改善箇所説明図

基準不適合発生箇所

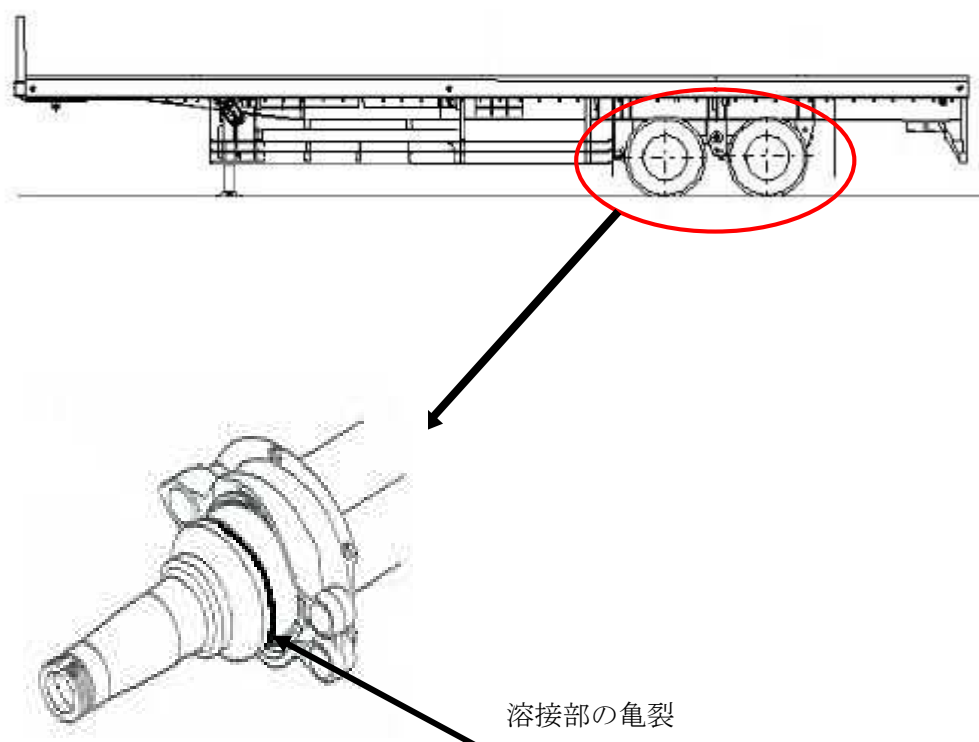
《基準不適合箇所》

トレーラの車軸において、車軸を製作する自動溶接機の施工管理が不十分なため、一部の車両で溶接の溶け込み不足がある。

そのため、当該車軸に亀裂が発生する場合があります、そのままの状態で行くと、亀裂が進行し、最悪の場合、車軸が折損するおそれがある。

《改善内容》

全車両、当該車軸の溶接溶け込み状態を点検する。

点検により溶接の溶け込みが不十分なものは、新品と交換する。
